Keuringsverslag van een elektrische laagspanning- en zeer lage spanningsinstallatie

NIET CONFORM

Datum keuring: 02/10/2024

Straatnaam Kempischdok-Westkaai
Huisnummer 100
Busnummer 201
Postcode 2000
Gemeente Antwerpen
Land België

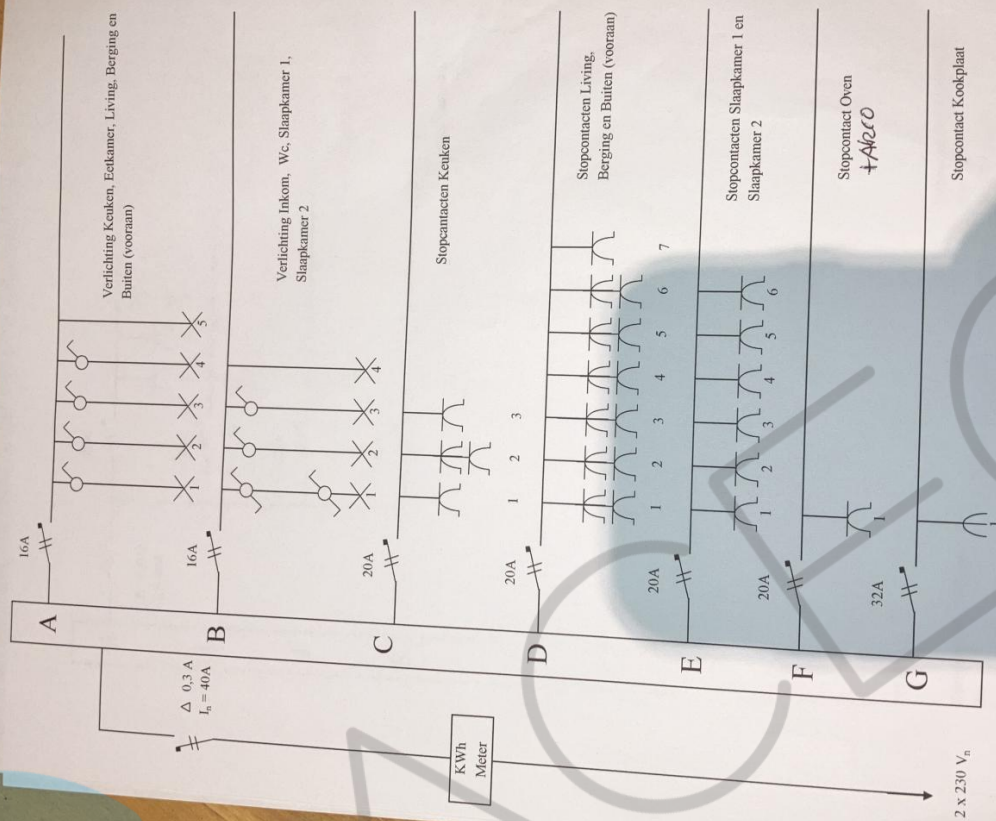
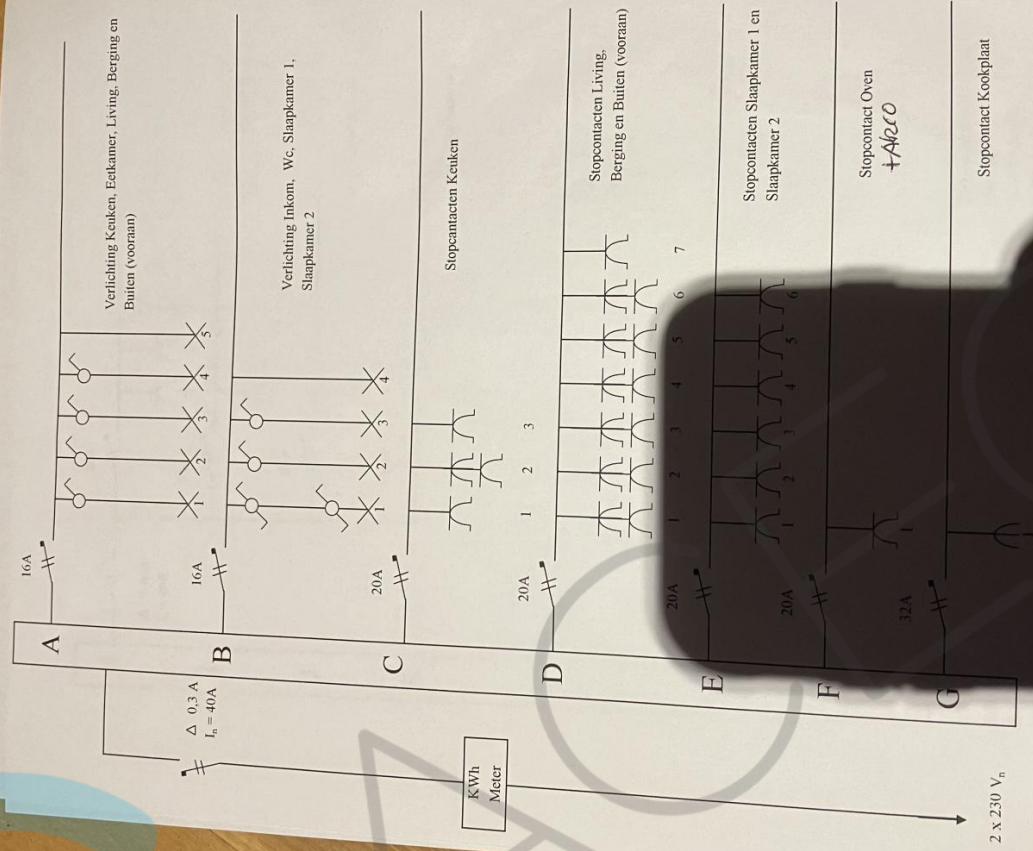
11.02 Situatieschema van de installatie is te voorzien en/of te vervolledigen. (Boek 1 Afdeling 2.12 - 2.13 en 3.1.2 en 9.1.2)

11.03 Schema('s) stemt (stemmen) niet overeen met de werkelijkheid. (Boek 1 Afdeling 2.12 - 2.13 en 3.1.2 en 9.1.2)
